会泽县致晟工贸有限公司致晟 2 号拌合站

水土保持方案变更报告表

建设单位：会泽县致晟工贸有限公司

编制单位：云南绿诚工程咨询有限公司

图 2-3 建构筑物区变更对比示意图

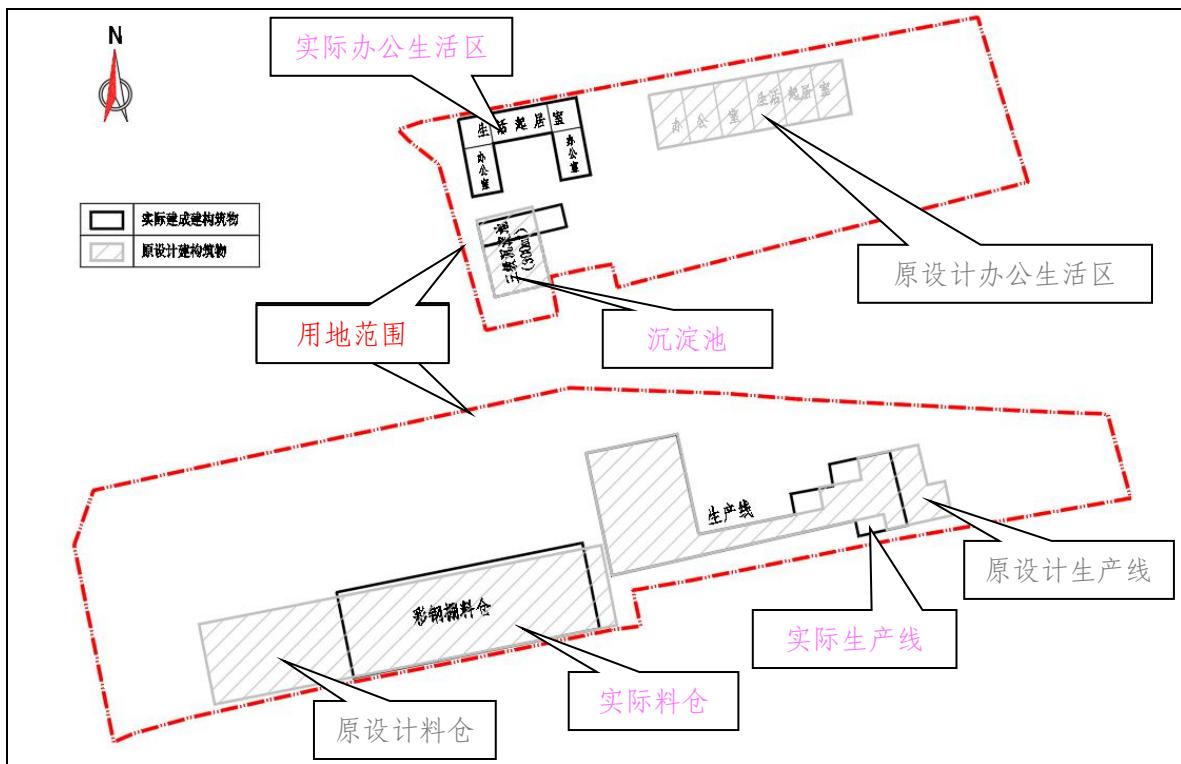
经对比，建构筑物区变更主要为：(1) 料仓尺寸由原设计长 74m×宽 15m×高 8m 调整为长 46m×宽 16m×高 8m，占地面积减少 380m²；(2) 生产线缩短皮带廊长度，导致面积减少 42m²；(3) 办公室、生活起居室原设计布置在北侧地块中北部，实际调整布置在北侧地块西北部，且从单排布置调整为凹字形布置，导致占地面积减少 140m²；(4) 沉淀池地下蓄水池建成后地面为混凝土硬化地表，其面积计入硬化区，导致建筑物面积减少 79m²。

综上，建构筑物区因工程布局、建构筑物尺寸调整，占地由 0.23hm² 减小至 0.17hm²，建构筑物区变更对比详见下图。

图 2-4 绿化区变更对比示意图

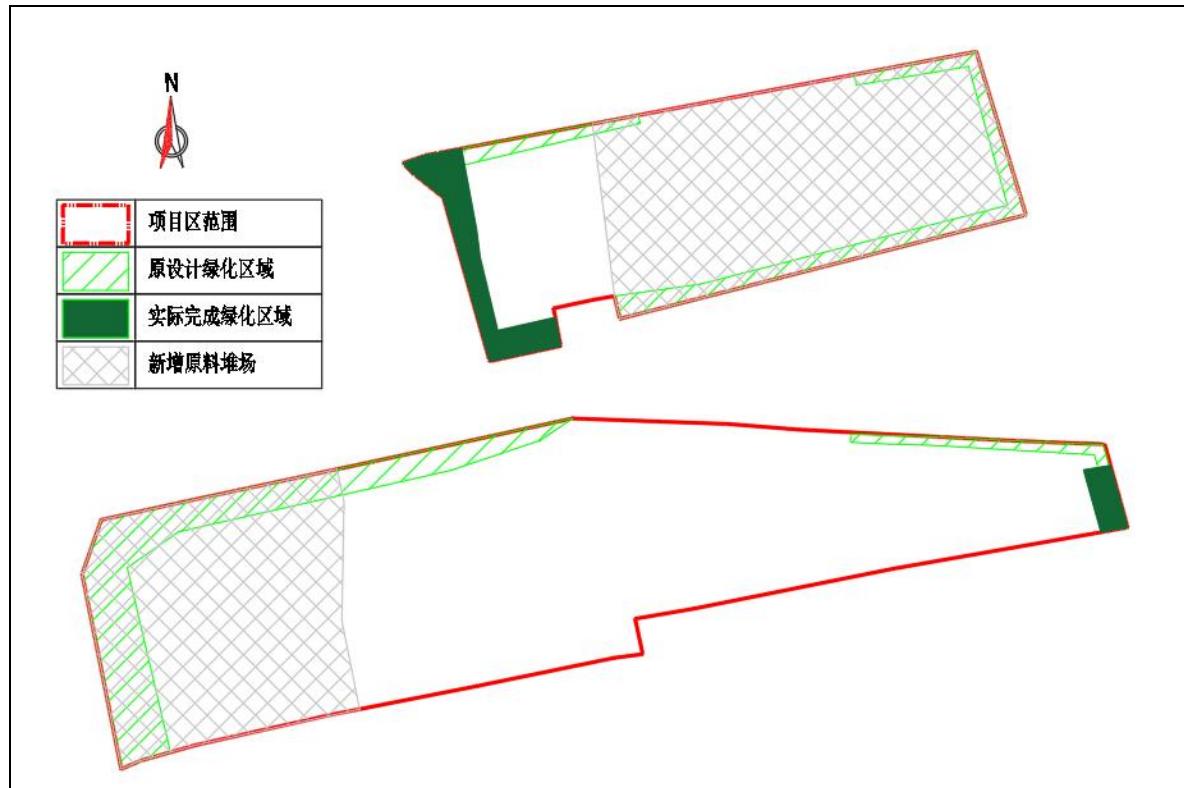
经对比，绿化区变更主要为：（1）原设计南侧地块开挖边坡进行绿化，实际因该场地增加布置原料堆场占压无法实施绿化，面积减少 0.09hm^2 ；（2）北侧地块因新增布设原料堆场、工程布置调整，绿化面积减少 0.01hm^2 。

综上，因项目区增加原料堆场、工程布局调整，绿化面积由 0.13hm^2 减少至 0.03hm^2 ，绿化区变更对比详见下图。
